Réf. CRMS : AA/BDG/BXL20168_670_PUN_GrandPlace_28

Objet : BRUXELLES. Grand-Place, 28. Aux Armes du Brabant ou La chambrette de l'Amman.
Demande de permis unique portant sur l'installation d'une terrasse sur la Grand-Place.

Avis conforme de la CRMS

Situation de droit (extr. de la demande de permis) avec le tracé arrondi (permettant aux camions des services d'incendie de manœuvrer)

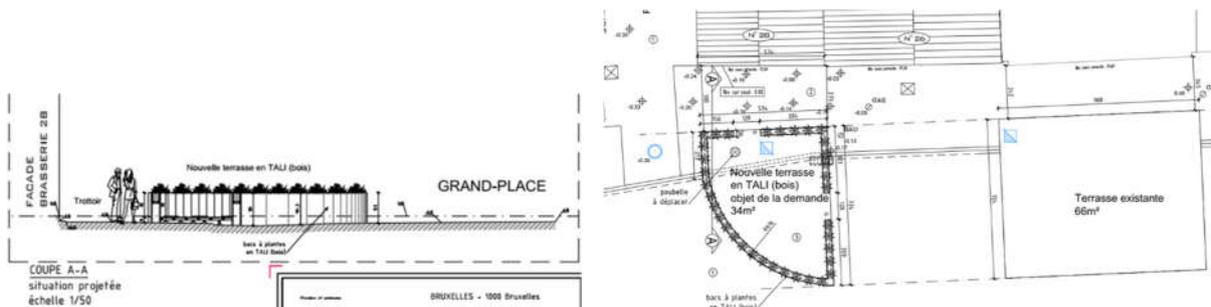
- 20) Veiller à ne pas entraver l'accessibilité SIAMU de la Grand-Place (garantir le maintien des rayons de giration pour les camions d'intervention/poubelle) ;

A ces conditions reprises ci-dessus et proposées par la DPC, l'Assemblée ajoute, pour le projet présenté pour la « Brasserie 28 », que la forme arrondie de la terrasse n'a pas sa place dans le contexte urbanistique de la Grand-Place et qu'il y a lieu d'en revoir la forme en vue d'une meilleure intégration au langage formel de la place.
